PROGRAMA VISITA ÀS ESCOLAS
AVALIAÇÃO DA INFRAESTRUTURA DA ESCOLA MUNICIPAL
DE EDUCAÇÃO BÁSICA HONORATO PEDROSO DE BARROS
MUNICÍPIO DE VÁRZEA GRANDE-MT

PROGRAMA VISITA ÀS ESCOLAS RELATÓRIO DE LEVANTAMENTO

Protocolo: 158356/2017

Objeto da fiscalização: Avaliar a infraestrutura da EMEB Honorato Pedroso de Barros (localizada no Município de Várzea Grande - MT).

PAREDE COM RACHADURA NO CORREDOR

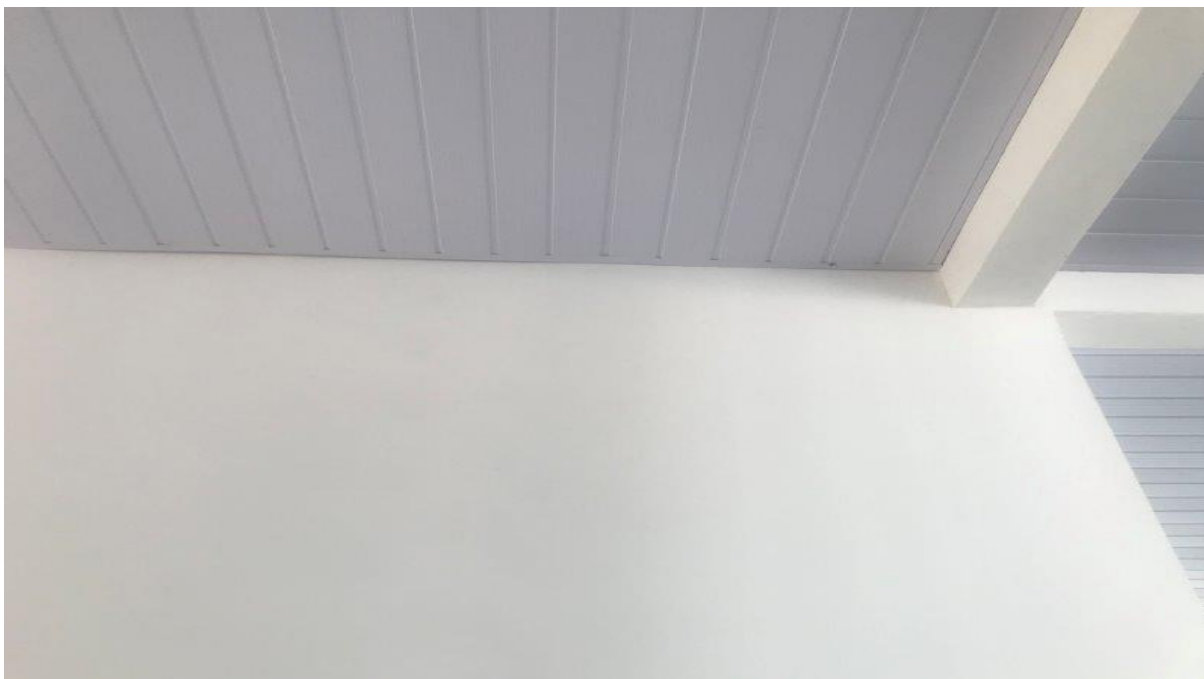
Problemas identificados	Verificou-se que a escola apresenta rachaduras em vários ambientes, conforme indicado nas fotos abaixo. Em alguns casos é possível que até exista risco de queda da parede. Verifica-se a necessidade de reparos.
Providências a serem tomadas	-
Prazo para implementação	-
Responsável	-
Status	Solução em andamento.
Análise da equipe técnica	Foram reformadas as paredes do corredor, da sala multifuncional e do lado externo da cozinha. Observou-se que ainda permanece rachadura em um local do corredor.

FIAÇÃO NAS CANALETAS PERTO DA CAIXA D'ÁGUA

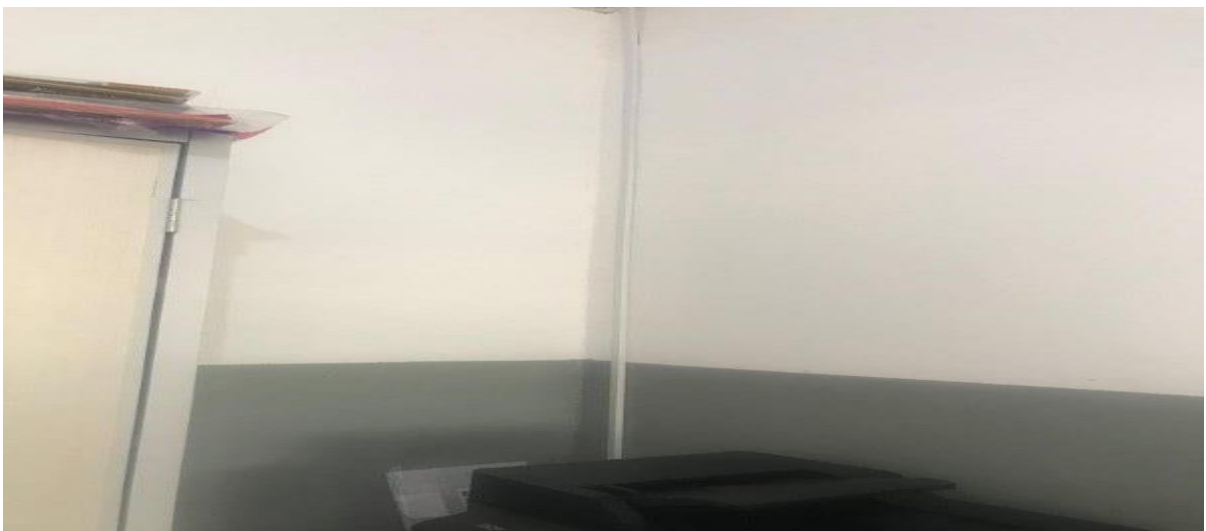
Problemas identificados	Verificou-se fiação exposta em vários ambientes da escola, conforme fotos abaixo. Faz-se necessário a correção do problema.
Providências a serem tomadas	-
Prazo para implementação	-
Responsável	-
Status	Solucionado.
Análise da equipe técnica	Foram instaladas canaletas para cobrir os fios expostos na caixa d'água, nas paredes dos corredores e na secretaria/coordenadoria.
